ORBE – 12 – 17.04.2026

REFERENCIA: RE-IPO-004-2026 - CONTRATAR EL SUMINISTRO E INSTALACIÓN DE MATERIALES PARA LA EJECUCIÓN DEL CONVENIO INTERADMINISTRATIVO No 3817 DE 2025 CELEBRADO ENTRE EL DEPARTAMENTO DE BOYACÁ, EL MUNICIPIO DE TUNJA Y TIERRASUA S.A.S., PARA “AUNAR ESFUERZOS ENTRE EL DEPARTAMENTO DE BOYACÁ, EL MUNICIPIO DE TUNJA Y TIERRASUA S.A.S. PARA EL MANTENIMIENTO Y MEJORAMIENTO DE LA MALLA VIAL URBANA DEL MUNICIPIO DE TUNJA, EN EL DEPARTAMENTO DE BOYACÁ”.

ASUNTO: CONSIDERACIONES TÉCNICAS SOBRE CONDICIONES DE INTERVENCIÓN TRAMOS 7, 2, 9 Y 6

Ilustración 1. Comparación entre el espesor de carpeta asfáltica proyectado (6 cm) y el verificado en campo (8 cm)

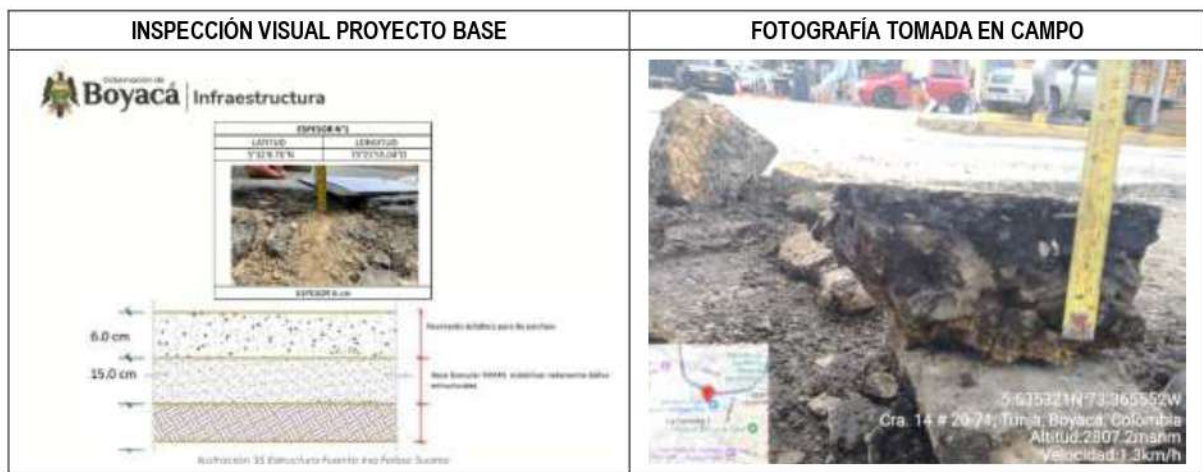
Se recomienda ajustar el espesor de intervención a 8 cm, específicamente en la Carrera 14 entre Calle 22 y Calle 20, considerando las condiciones reales de operación observada en campo, las cuales corresponden a un corredor con alto flujo vehicular donde circula de manera permanente transporte público (buses y taxis); así como un volumen significativo de vehículos particulares; adicionalmente, se trata de un sector con marcada actividad comercial asociada a ferreterías

De manera complementaria, el espesor propuesto se sustenta en la verificación en campo, toda vez que, si bien en el documento técnico de inspección visual se contemplaba un espesor de intervención de 6 cm para este tramo, en la ejecución de actividades de apertura de caja y/o fresado se identificó que el espesor real de la carpeta asfáltica existente es superior al inicialmente previsto, alcanzando un espesor de 8 cm, por lo que no se dio continuidad a la intervención.

En este contexto, resulta técnicamente procedente incrementar el espesor de fresado y reposición de carpeta asfáltica a 8 cm, a fin de que la intervención atienda las exigencias de carga y servicio del tramo, lo que podría garantizar un mejor desempeño de la estructura de pavimento.
